Добавление 36 – Правила № 37

Пересмотр 7 – Поправка 7

Дополнение 44 к поправкам серии 03 – Дата вступления в силу: 8 октября 2015 года

Единообразные предписания, касающиеся официального утверждения ламп накаливания, предназначенных для использования в официально утвержденных фарах механических транспортных средств и их прицепов

Спецификация H17/2, таблица, изменить следующим образом:

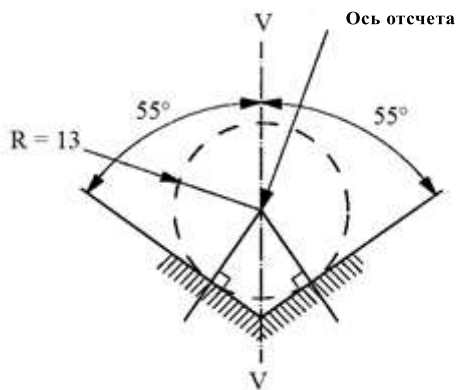
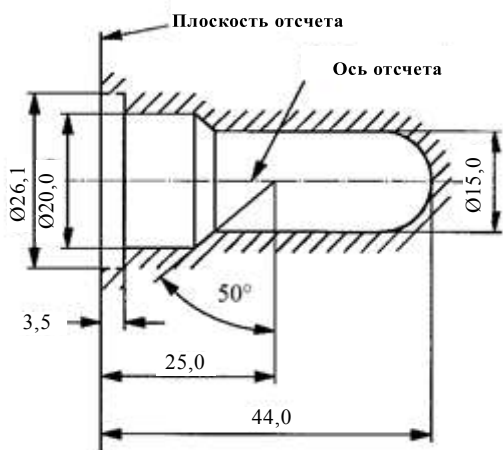
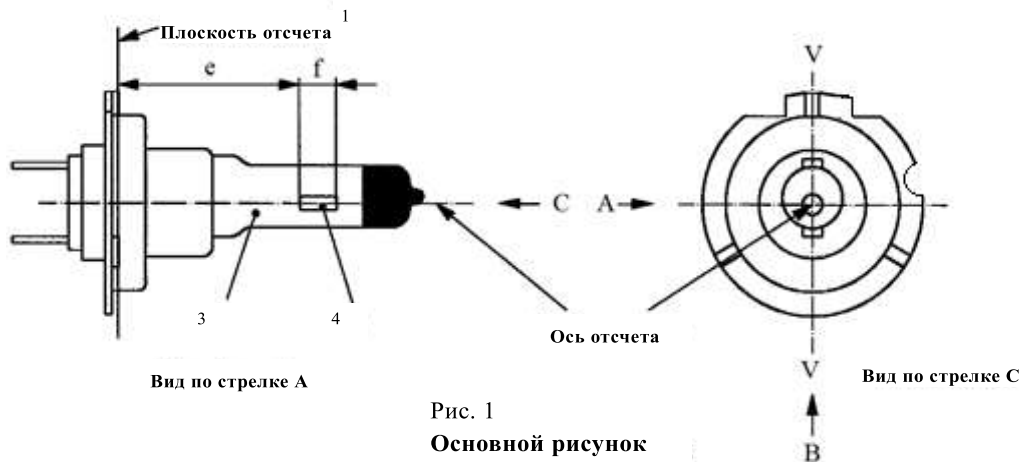
Цоколь PU43t-4 в соответствии с публикацией МЭК 60061 (спецификация 7004-171-2)
--

Спецификация Н18/1

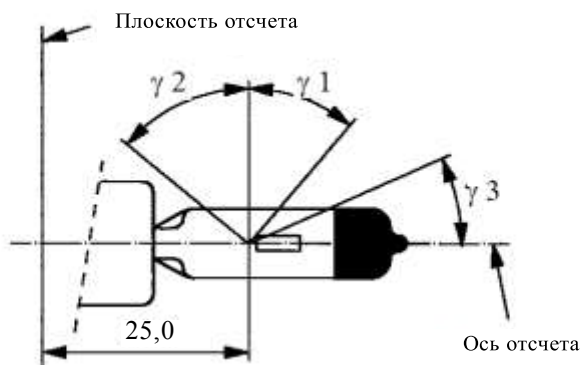
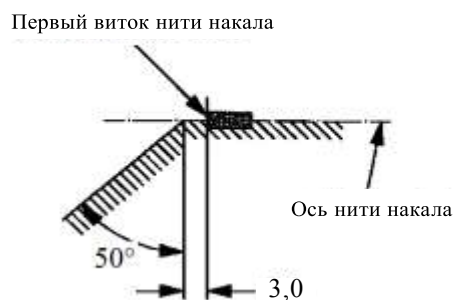
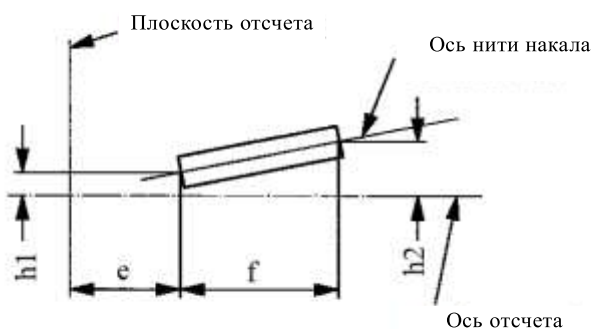
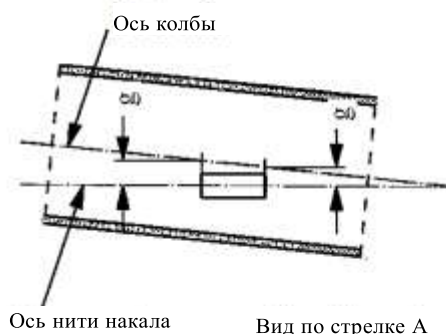
После спецификации H17/6 включить новые спецификации H18/1–H18/4, H19/1–H19/5 и H20/1–H20/4 следующего содержания (см. следующие страницы; одна страница на спецификацию):

Спецификация PR21/5W/1, нижеследующий рисунок,

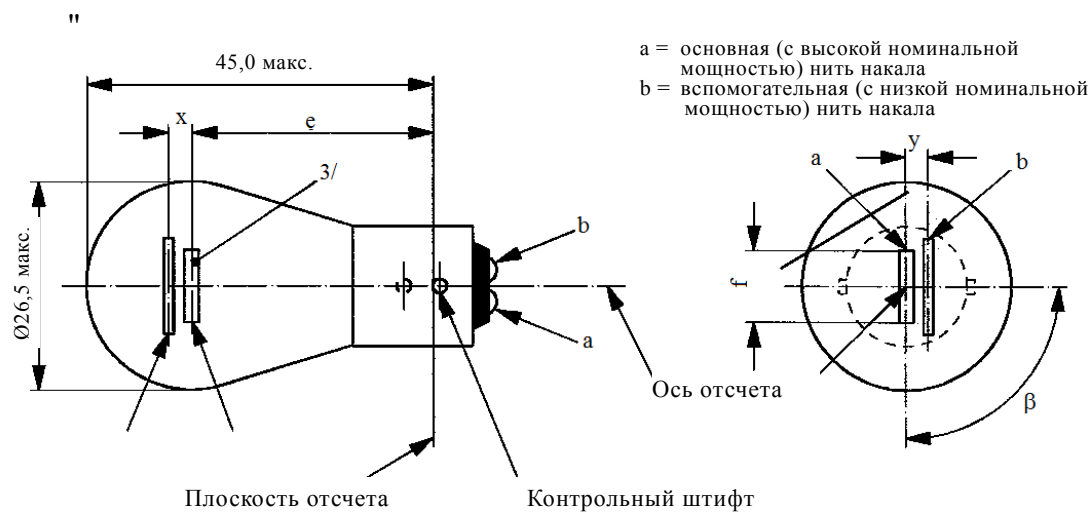
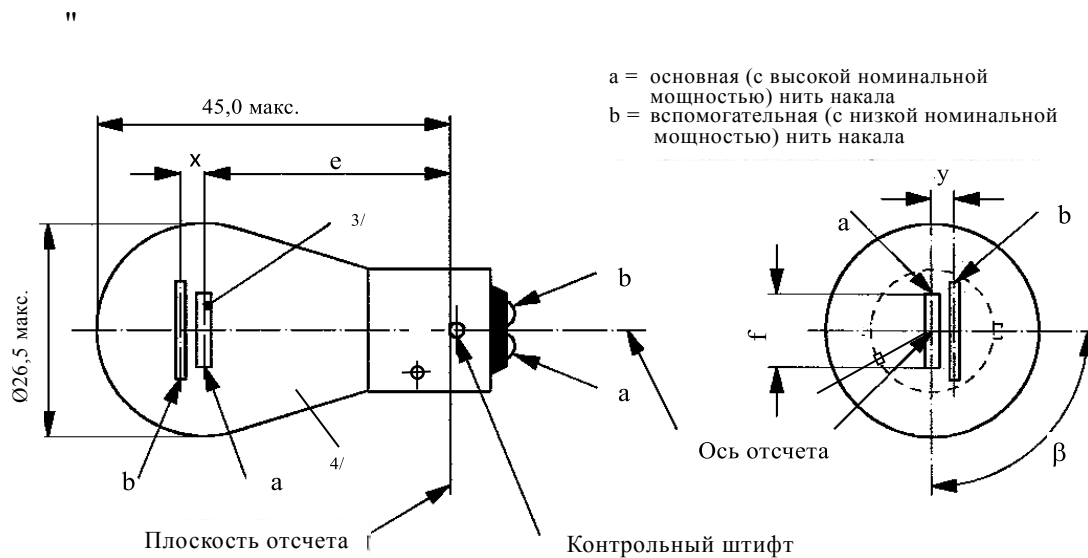
изменить следующим образом:
